ATTO N. DD 8251 **DEL 25/09/2026**

DETERMINAZIONE DIRIGENZIALE

PROCEDIMENTO DI VERIFICA DI ASSOGGETTABILITA' ALLA VALUTAZIONE AMBIENTALE STRATEGICA (VAS) RELATIVO ALLA PROPOSTA DI PARZIALE VARIANTE NORMATIVA DELLE NORME DI ATTUAZIONE DEL PIANO DELLE REGOLE E DEL PIANO DEI SERVIZI DEL VIGENTE PIANO DI GOVERNO DEL TERRITORIO (PGT) - PROVVEDIMENTO DI VERIFICA

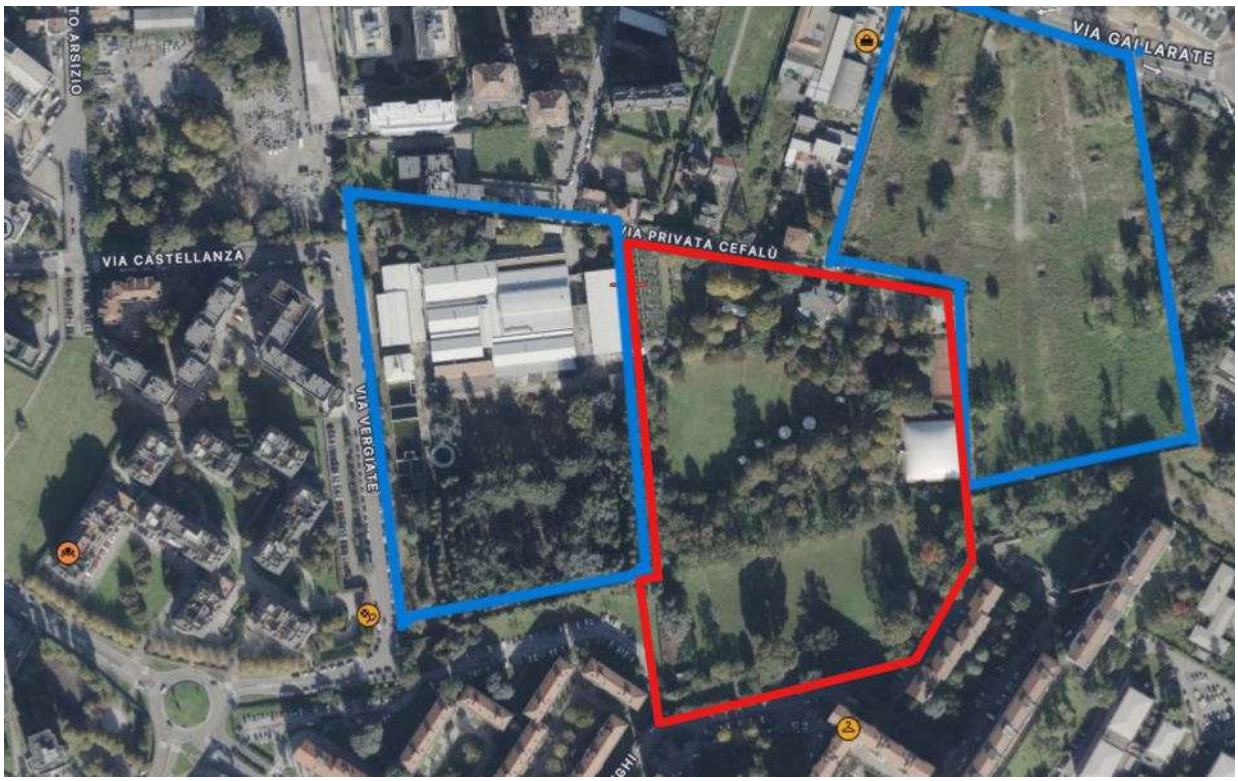
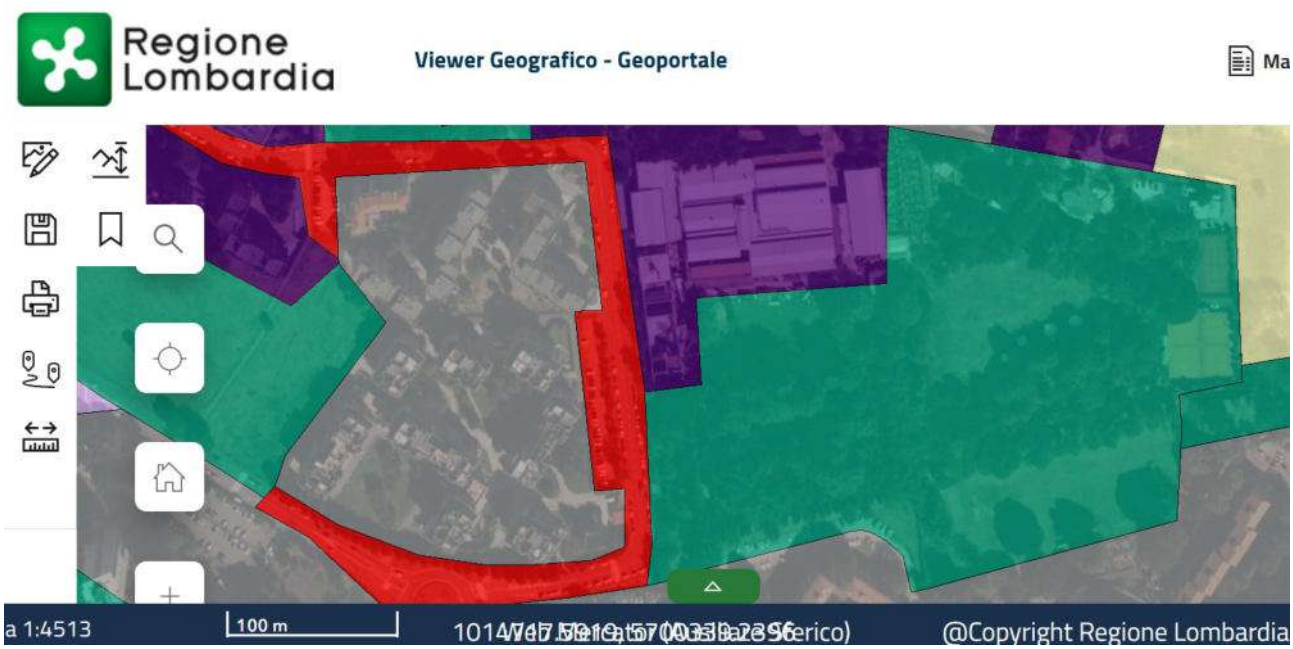
Il capitolo 7 dell'Allegato 2 al Rapporto Preliminare (*"Quadro territoriale e ambientale di riferimento"*) illustra i dati relativi agli usi del suolo e al consumo di suolo: sono presenti errori di interpretazione della banca dati regionale DUSAF 7, come si può evincere dalle immagini sotto riportate (tratte dalla suddetta banca dati di Regione Lombardia e dalle mappe europee Copernicus), relativi alla classificazione del suolo di due lotti privati di superfici rilevanti, che si riflettono in una classificazione gravemente discorde dalla realtà nella Carta del consumo di suolo (Tavola R10 del Piano delle Regole del PGT).

Si può notare che la tavola R10 del PdR classifica entrambe le aree “ex-SIFTA” di via Cefalù 26 e “Centro Ricreativo Rizzoli-Corriere della Sera” di via Cefalù 40 come suolo urbanizzato, già consumato (quindi impermeabilizzato a causa ad esempio della presenza di edifici in calcestruzzo o di pavimentazioni bituminose) tuttavia questo è completamente errato, come si può vedere dall’immagine satellitare Google (oltre che da un sopralluogo fisico) in cui il perimetro rosso è quello dell’area di via Cefalù 40 e il perimetro blu a sinistra è quello di via Cefalù 26

È evidente che il suolo consumato è presente solo nella porzione Nord dell'area di via Cefalù 26 (ora interessata dalla proposta di PA Cefalù Vergiate) e in piccole parti esigue dell'area di via Cefalù 40, tanto che la banca dati DUSAF 7 di Regione Lombardia indica come insediamento produttivo (in viola) solo la superficie occupata dalla fabbrica (recentemente demolita), pertanto solo meno di metà del lotto confinante con via Vergiate può essere considerato terreno urbanizzato e Area di Rigenerazione Ambientale, mentre sia la parte meridionale che metà della parte ovest del lotto confinante con via Vergiate (così come la quasi totalità del lotto adiacente - ex centro ricreativo RCS - ora interessato dalla proposta di PII Cefalù 40), **devono essere riclassificati come suolo naturale**, che va preservato secondo le vigenti normative (regionali in particolare) in quanto verde profondo permeabile.

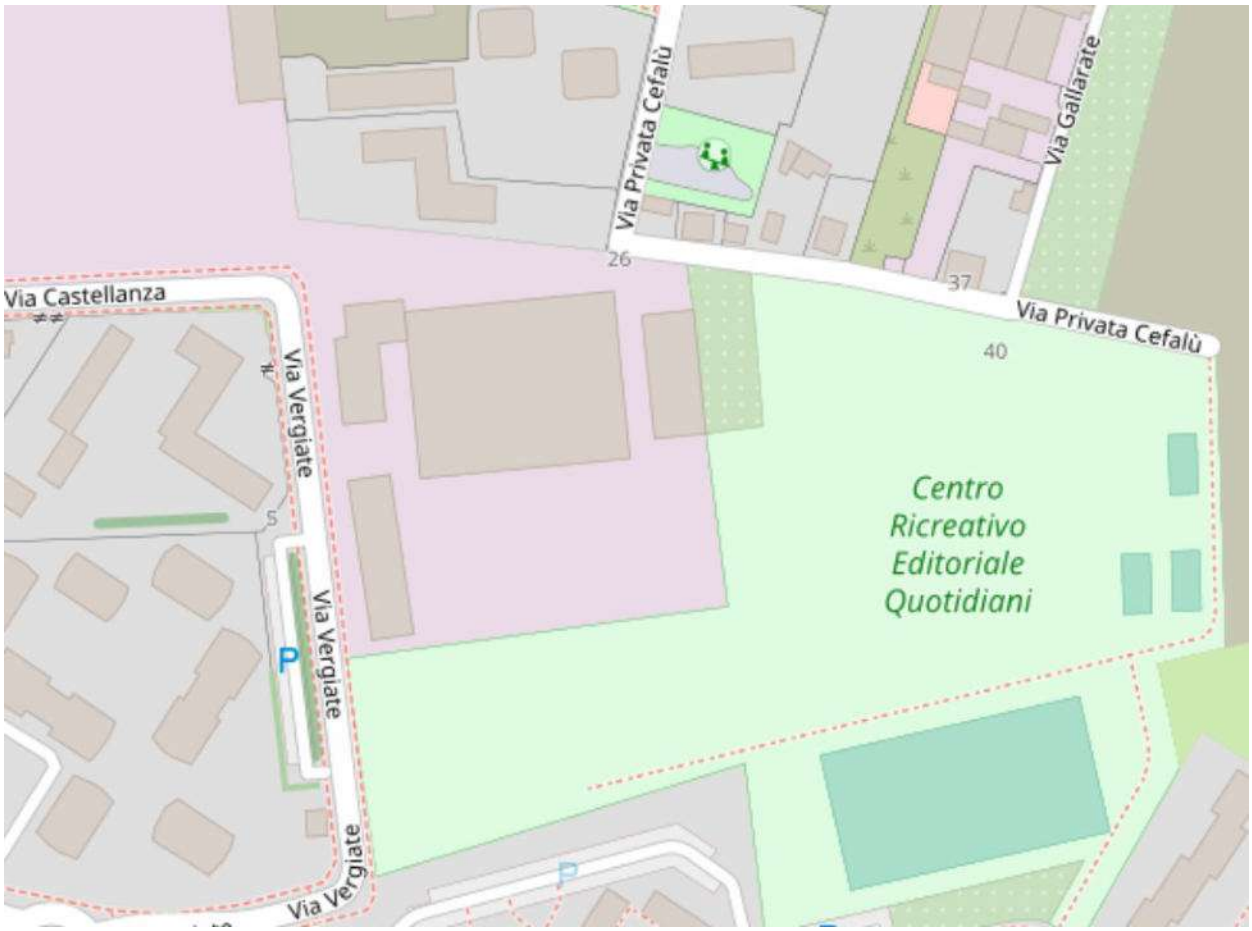
Lo stesso criterio valido e appropriato (diversamente da quello errato nella tavola R10 del PdR) si ritrova anche nella mappa del portale ufficiale europeo Copernicus, di cui è riportato un estratto alla pagina seguente.

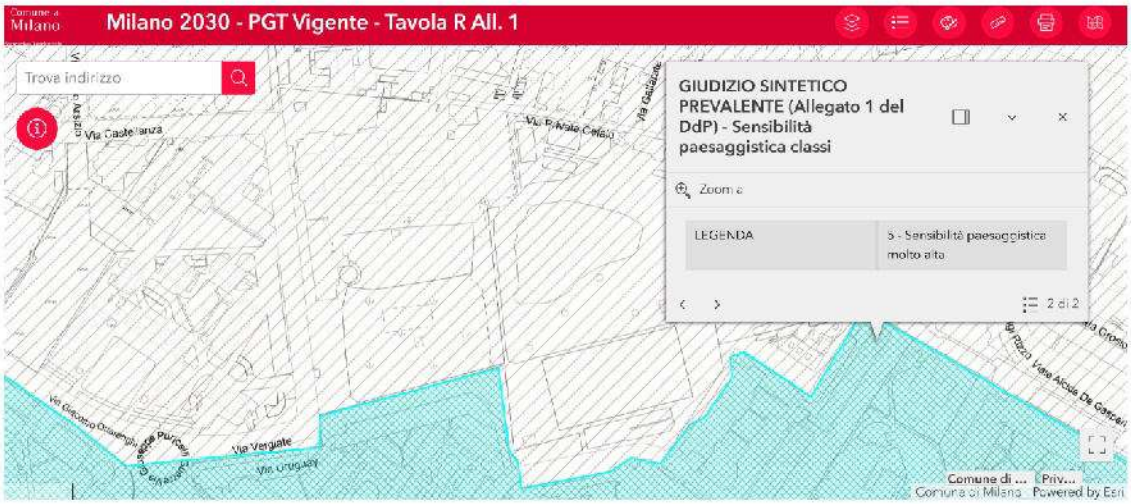
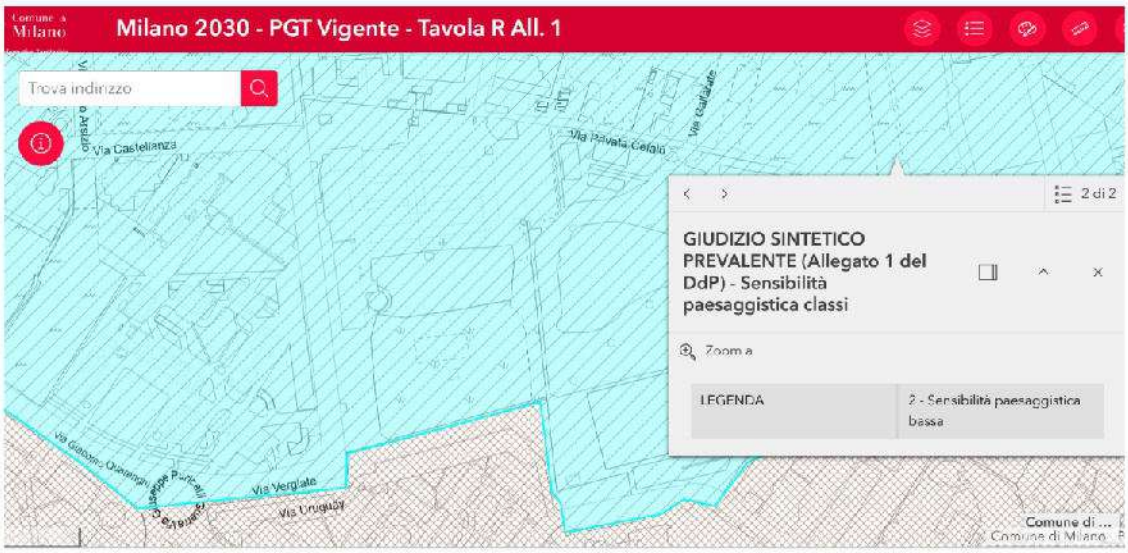
Dato che la qualità del paesaggio, indi la sua necessaria tutela prevista dalla Costituzione, è dipendente dall'ambiente circostante e non solo dal luogo considerato, **è indispensabile aumentare l'estensione dell'area in classe "5 - Sensibilità paesaggistica molto alta" affinché siano incluse le aree verdi e boschive di via Cefalù 26 e via Cefalù 40** (allegato estratto di immagine satellitare 3D).

Questa riclassificazione è essenziale per impedire che le suddette aree naturali vengano sostituite con numerosi alti edifici che soffocherebbero tutte le vedute del quartiere Gallaratese, deturpando un **paesaggio che deve essere tutelato** in quanto si tratta di un contesto unico nell'urbanistica milanese grazie al suo attuale equilibrio di spazi verdi e residenziali.
